**INFORME DE HITO DE CONTROL**  
**N° 1356-2024-CG/GRAR-SCC**

**“INTERVENCIÓN DE RECONSTRUCCIÓN MEDIANTE  
INVERSIONES (IRI): RECONSTRUCCIÓN DE PISTAS Y  
VEREDAS DE LOS TRAMOS DE LA AV. CAHUIDE, AV. LAS  
TORRES, AV. MÉXICO, AV. ROOSEVELT Y CALLE 12 DE  
OCTUBRE, DISTRITO DE ALTO SELVA ALEGRE,  
PROVINCIA DE AREQUIPA, DEPARTAMENTO  
DE AREQUIPA”**

**HITO DE CONTROL N ° 7: CULMINACIÓN DE OBRA**

IMAGEN N° 1  
DETALLE TRANSVERSAL DE MURO DE CONTENCIÓN  
EN LA PRIMERA CUADRA DE LA AV. LAS TORRES

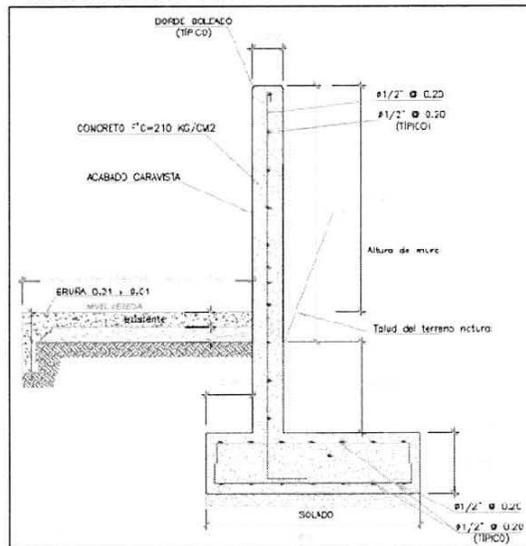
De acuerdo al expediente técnico contractual, la partida 07.03.07 Drenaje para muro de contención c/tubería de 4", contempla la colocación de una tubería de drenaje de 4" en una longitud de 16,00 m; al respecto, el plano DM-01: Muro de contención<sup>7</sup>, muestra el detalle transversal del referido muro, sin embargo, no precisa la ubicación del drenaje, tal como se aprecia en la siguiente imagen:

No obstante lo indicado, de la revisión a la valorización n.º 02 (diciembre de 2022), se advierte que el Contratista valorizó al 100,00% la partida 07.03.07, por lo que, se desprende que el drenaje con tubería de 4" habría sido ejecutado; sin embargo, en la valorización n.º 11 (diciembre de 2023), la referida partida 07.03.07 ha sido valorizada negativamente (reducida), tal como se muestra en la siguiente imagen:

En ese sentido, con relación a la partida 07.03.07 Drenaje para muro de contención c/tubería de 4", se advierte, que el muro de contención ejecutado entre las progresiva 0+012 al 0+052 aproximadamente<sup>12</sup> (cuya ejecución fue valorizada al 100,00% en diciembre de 2022, incluida la partida 07.03.07) no contaría con ningún drenaje que permita que las aguas pluviales (u otras) que se concentran en la parte posterior del muro de contención (trasdós del muro) discurran hacia la calzada, toda vez que, la referida partida 07.03.07 fue valorizada negativamente (reducida) en la valorización de diciembre de 2023, lo cual indicaría que no fue ejecutada<sup>13</sup>. Sumado a ello, se advierte que, durante la visita de inspección de 23 de enero de 2024, la Comisión de Control apreció un orificio en la junta para evacuar el agua de las precipitaciones<sup>14</sup>, tal como se muestra a continuación:

La situación expuesta podría afectar la seguridad del muro de contención y por ende la vida útil del mismo; toda vez que, el referido muro de contención ejecutado entre las progresivas 0+012 a 0+052 en la primera cuadra de la Av. Las Torres, no contaría con tubería de drenaje (conforme lo establece el expediente técnico) que permita que las aguas pluviales (u otras) que se concentran en la parte posterior del muro de contención (trasdós del muro) discurren hacia la calzada.

IMAGEN N° 4  
DETALLE DE GIBA DE CONCRETO

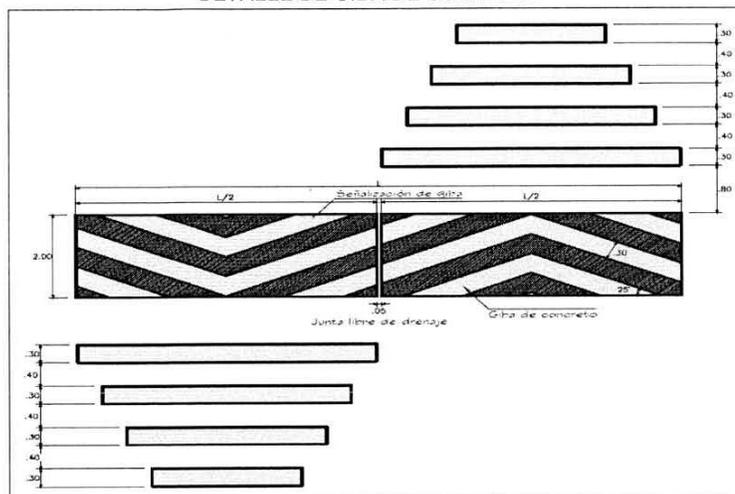
Asimismo, de la revisión a los metrados del expediente técnico contractual, se tiene contemplado la ejecución de gibas de concreto en la progresiva 0+014,20 en la Av. Cahuide y progresivas 0+060 y 0+190 de la Av. Roosevelt; por lo que, su ejecución correspondía realizarse conforme lo establecido en el plano D-02 citado anteriormente.

No obstante, en las visitas de inspección el 22 y 23 de enero de 2024 realizadas por la Comisión de Control en compañía de un representante de la Entidad, se apreció que la giba de concreto ejecutada en la progresiva 0+080<sup>17</sup> aprox. de la Av. Cahuide se encuentra sin pintura de tráfico, y las gibas ejecutadas en las progresivas 0+080 y 0+210<sup>18</sup> aprox. de la Av. Roosevelt no cuentan con las líneas de aproximación, tal como se observa en las siguientes imágenes:

IMÁGENES N°S 5, 6 Y 7  
GIBAS DE CONCRETO EN LA AV. CAHUIDE Y AV. ROOSEVELT

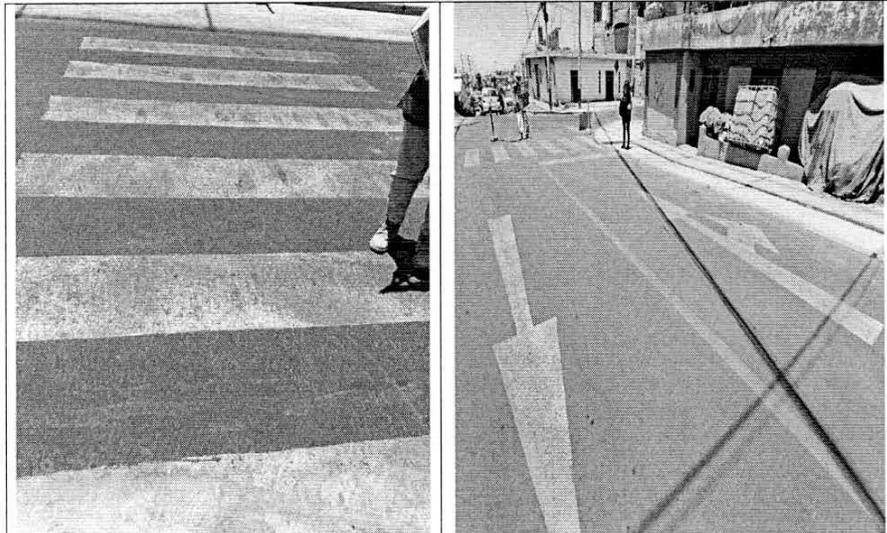
Es de precisar que, en la valorización n.º 11<sup>19</sup> correspondiente a diciembre de 2023, la partida 03.05.08 Gibas o resalto, se valorizo al 100,00% por el monto de S/ 11 212,92; no obstante, se ejecutó no conforme a lo establecido en el expediente técnico y "Detalle de giba de concreto" del plano D-02 remitido por el Inspector al Contratista.

**IMAGEN N° 12**  
**VEREDA DE CONCRETO EJECUTADA SIN CONSIDERAR BOLEADO O BISELADO EN SU BORDE EN LA SEGUNDA CUADRA DE LA AV. LAS TORRES**

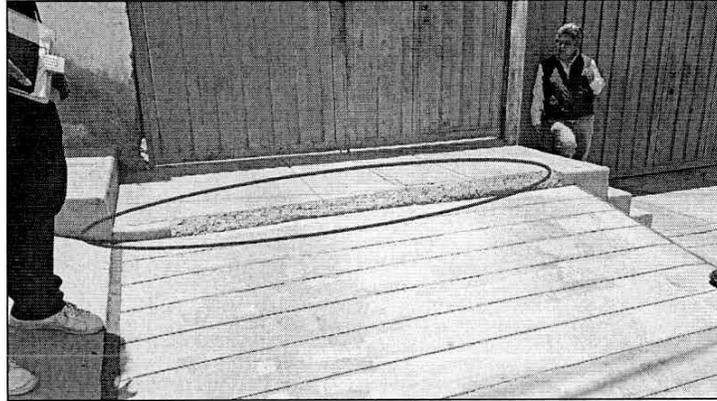
No obstante, la Comisión de Control en la visita de inspección de 23 de enero de 2024, advirtió que en la segunda cuadra de la Av. Las Torres (en el carril de subida), la vereda frente al predio Mz: K Lote: 13 se ejecutó sin considerar el boleado o biselado para el acceso vehicular, apreciándose además que el borde de la vereda se encuentra picado y sin pintura, tal como se muestra en la siguiente imagen:

Es de precisar que, la referida vereda fue ejecutada y valorizada en el mes de junio de 2023; no obstante, se ejecutó no conforme a lo establecido en las especificaciones técnicas de la partida 05.01.05.02 del expediente técnico contractual.

**IMÁGENES N°S 13 Y 14**  
**PINTURA EN VEREDAS DE CONCRETO**

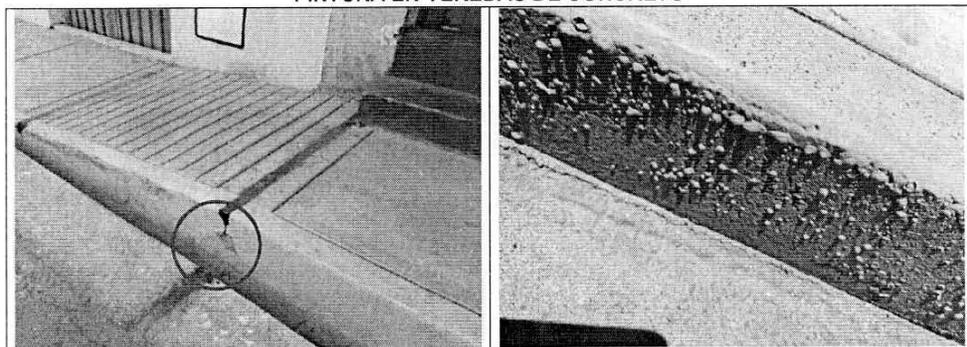
Conforme lo establece la normativa técnica<sup>26</sup>, la pintura para demarcación debe aplicarse de manera homogénea, de forma que no haya exceso ni deficiencias en ningún punto, formando una película uniforme sin arrugas, ampollas ni bolsas de aire; no obstante, durante el recorrido de la visita de inspección el 22 de enero de 2024, se apreció que la pintura de color amarillo en el borde de las veredas de concreto, presenta desprendimiento en la progresiva 0+110 aprox de la Av. Cahuide (lado izquierdo), y en la progresiva 0+040 de la primera cuadra de la calle México (lado derecho), así como, la primera y segunda cuadra de la calle 12 de octubre (lado derecho) presentan burbujas o ampollas, tal como se aprecia en las siguientes imágenes:

**IMÁGENES N°S 15, 16, 17 Y 18  
ESQUINAS DAÑADAS EN LAS GRADAS DE CONCRETO EN LA CUADRA 12 DE LA AV. LAS TORRES**

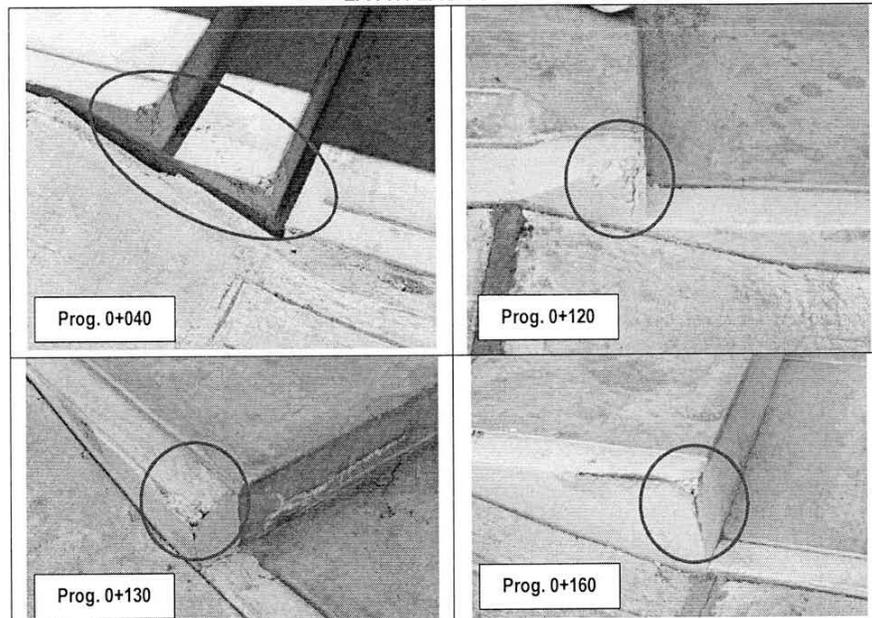
Durante las visitas de inspección a la Obra el 22 y 23 de enero de 2024<sup>27</sup>, la Comisión de Control advirtió que las gradas ejecutadas en la cuadra 12 de la Av. Las Torres, en el lado derecho del carril de subida de las progresivas 0+040, 0+120, 0+130, 0+160 aproximadamente presentan esquinas dañadas; asimismo, en el sardinel de la progresiva 0+000 y en la vereda que circunda el registro de conexión de agua en la progresiva 0+065 de la Av. Roosevelt presentan daños y/o acabado irregular, tal como se aprecia en las siguientes imágenes:

IMAGEN N° 21  
SARDINEL DAÑADO Y CON ACABADO IRREGULAR EN LA JARDINERA CENTRAL, CUADRA 12 DE LA AV. LAS TORRES

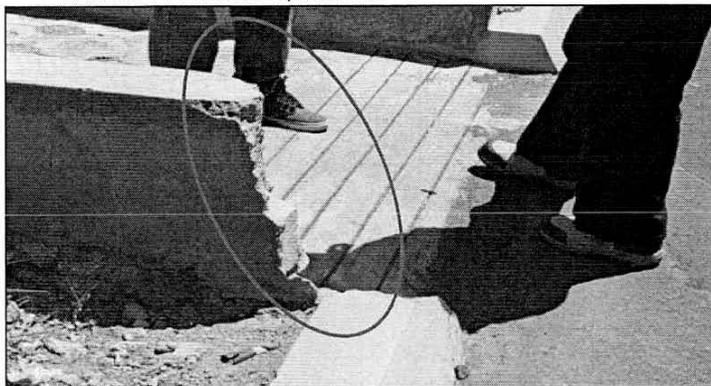
Sumado a ello, durante el recorrido se apreció que un sardinel peatonal de la jardinera central en la cuadra 12 de la Av. Las Torres presenta daños y un acabado irregular, tal como se aprecia a continuación:

IMÁGENES N°s 22, 23, 24 y 25  
SARDINELES DE CONCRETO TIPO BURBUJA CON FISURAS

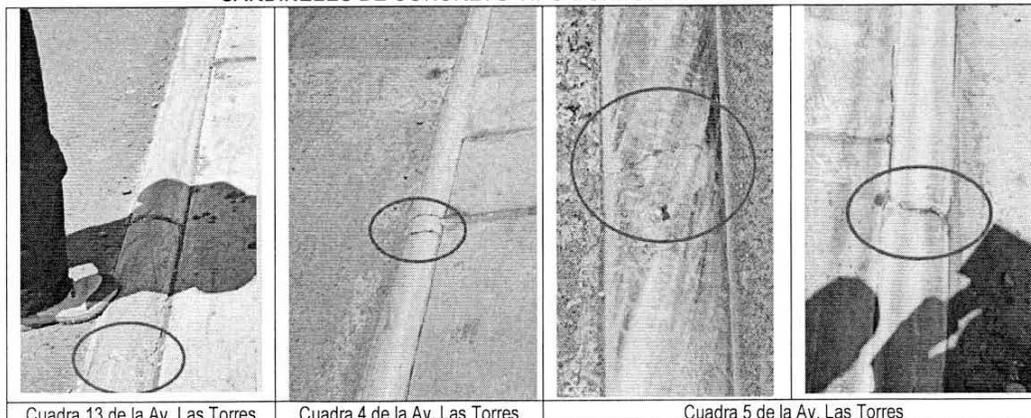
Asimismo, durante el recorrido, se pudo apreciar que los sardineles de concreto ejecutados en la Av. Las Torres, presentan fisuras en las cuadras 4 y 5 (carril de subida) y en la cuadra 13 (carril de bajada), tal como se aprecia en las siguientes imágenes:

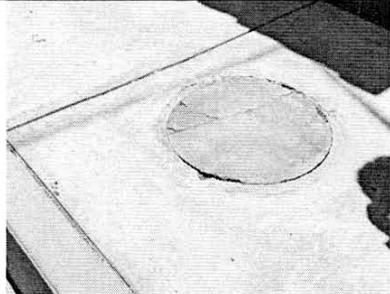
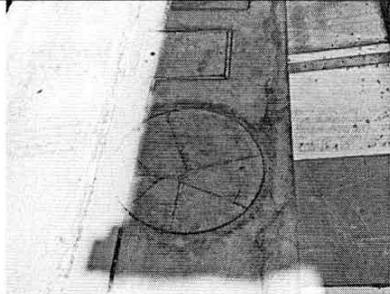
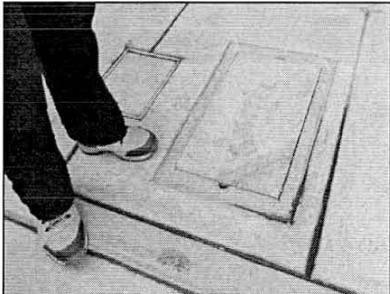
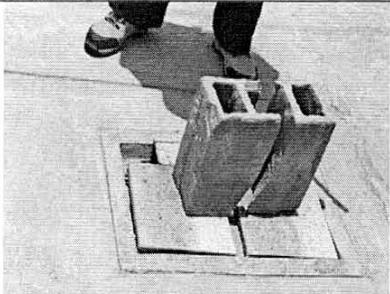
Daños en marco de tapa de caja de conexión domiciliaria de agua en el lado derecho de progresiva 0+130 en la Av. Cahuide.

Ausencia de tapa de caja de conexión domiciliaria de desagüe en el lado izquierdo de progresiva 0+010 en la primera cuadra de la calle 12 de octubre.

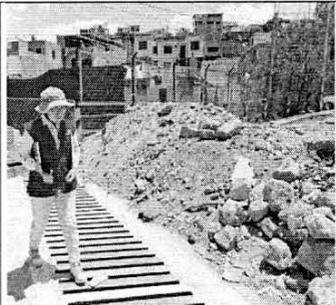
La especificación técnica de la partida 09.01 Limpieza final de obra, del expediente técnico contractual, señala que comprende los trabajos de eliminación de basura, elementos sueltos, livianos y pesados existentes en toda el área del proyecto ejecutado.

Al respecto, la Comisión de Control, en la visita de inspección de 22 de enero de 2024, apreció en la progresiva 0+000 aprox. de la Av. Cahuide, sobrantes de materiales excedentes provenientes de excavaciones en todo el ancho de la vía, y en la progresiva 0+080 de la misma avenida se apreció residuos de demolición. Así también, en la visita de inspección de 23 de enero de 2024, se apreció residuos de pintura y tierra en la progresiva 0+000 de la Av. Roosevelt, evidenciándose así la falta de limpieza final de la Obra, tal como se observa en las siguientes imágenes:
